Mission régionale d'autorité environnementale
NORMANDIE

Avis délibéré
Projet d'installation photovoltaïque au sol au lieu-dit
Les Bruyères d'Apremont, sur la commune de
Perche-en-Nocé (61)

N° MRAe 2023-5162

Figure 2 : Schéma d'aménagement de la centrale photovoltaïque (source : Illustration 11, étude d'impact p. 60)

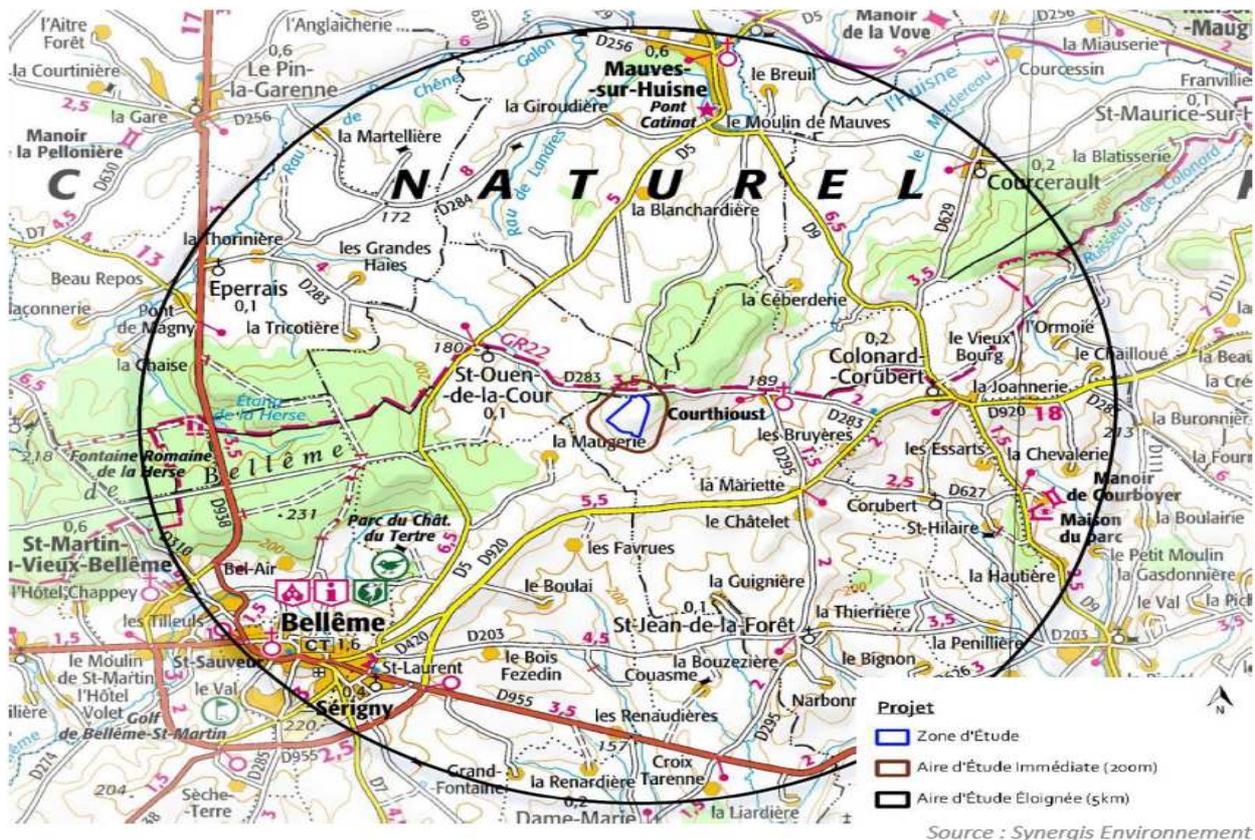
L'autorité environnementale recommande de préciser la distance d'éloignement des panneaux photovoltaïques avec les canalisations de biogaz et d'approfondir l'analyse des impacts potentiels du projet sur l'installation classée pour la protection de l'environnement (ICPE).

Figure 3 : Localisation des habitats au sein de la zone d'étude (source : carte 36, étude d'impact p. 139)

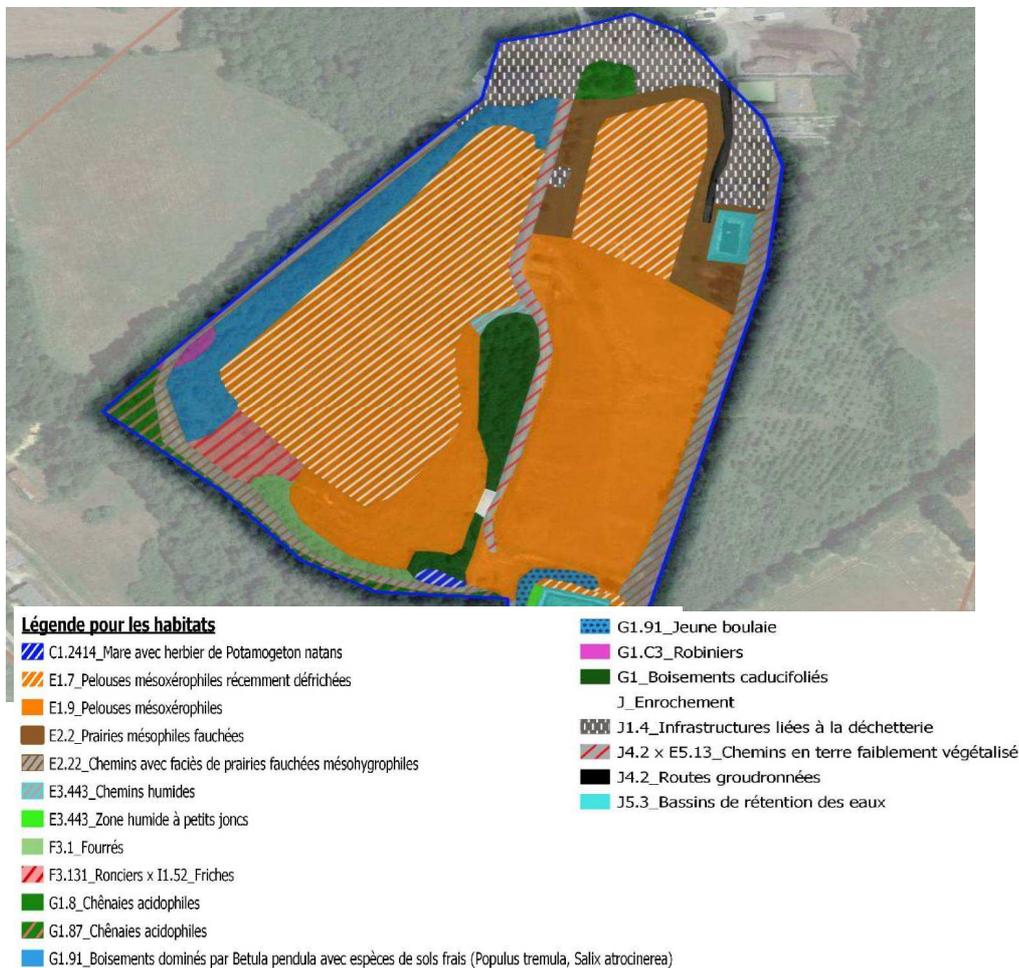
Le dossier qualifie les enjeux d'habitats de « faibles » sur la zone d'étude, composée à 58 % de prairies mésoxérophiles⁷ récemment défrichées ou non, de boisements (bouleaux, feuillus à feuilles caduques, chênes acidophiles...), de chemins, de ronciers, fourrés et friches ainsi que de mares et de bassins. Le nord du site est occupé par les infrastructures de la déchetterie. L'aire d'étude immédiate du projet est, cependant, concernée par une plus grande variété d'habitats (boisements, cultures intensives, prairies, pelouses, boulaie, milieux aquatiques, zones humides à petit jonc, milieux anthropisés). Les haies, recensées dans le dossier, sont pour un tiers des haies multi-strates, un quart des haies arbustives et des alignements d'arbres et pour près d'un tiers des robiniers, espèce exotique envahissante.

L'autorité environnementale souligne que les listes des espèces menacées utilisées pour l'étude d'impact ne sont plus d'actualité, les listes rouges normandes ayant été remises à jour en 2022⁸.
